AÇÃO CORRETIVA DE SEGURANÇA

Atualização de software IOLMaster 700

com versões de software 1.90.2.09 e 1.90.8.06

Figura 1: Incompatibilidade entre a lista de pacientes e o lado direito do gerente de pacientes.

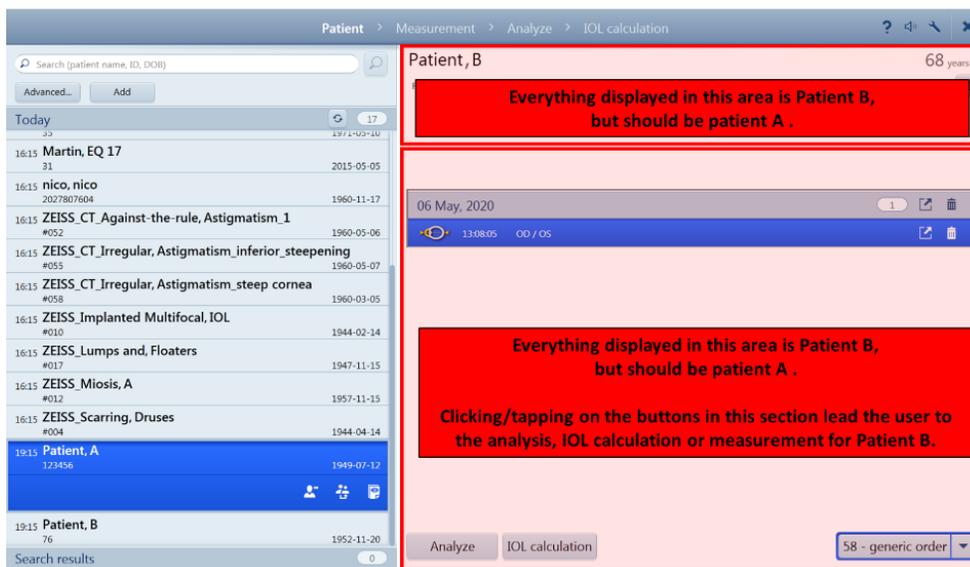
- Existem duas manifestações conhecidas desse bug:
 - O usuário selecionou o paciente “A” na lista de pacientes, mas o paciente “B” é exibido no lado direito (Figura 1).

Figura 2: Discordância entre a lista de pacientes / lado superior direito e o lado inferior direito do gerente de pacientes.

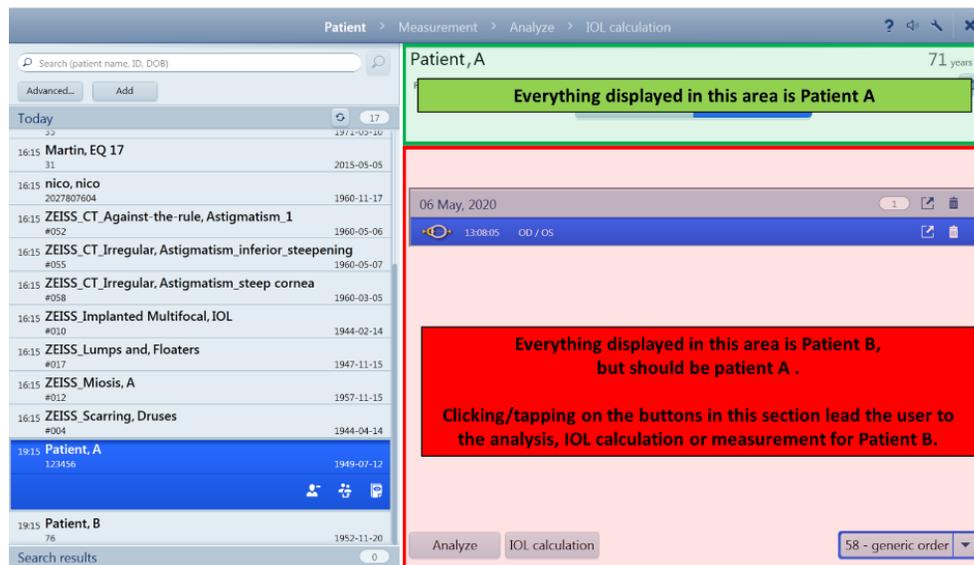
- O usuário selecionou o paciente “A” na lista de pacientes, o paciente “A” é exibido corretamente no canto superior direito, mas o paciente “B” é exibido no canto inferior direito (Figura 2).
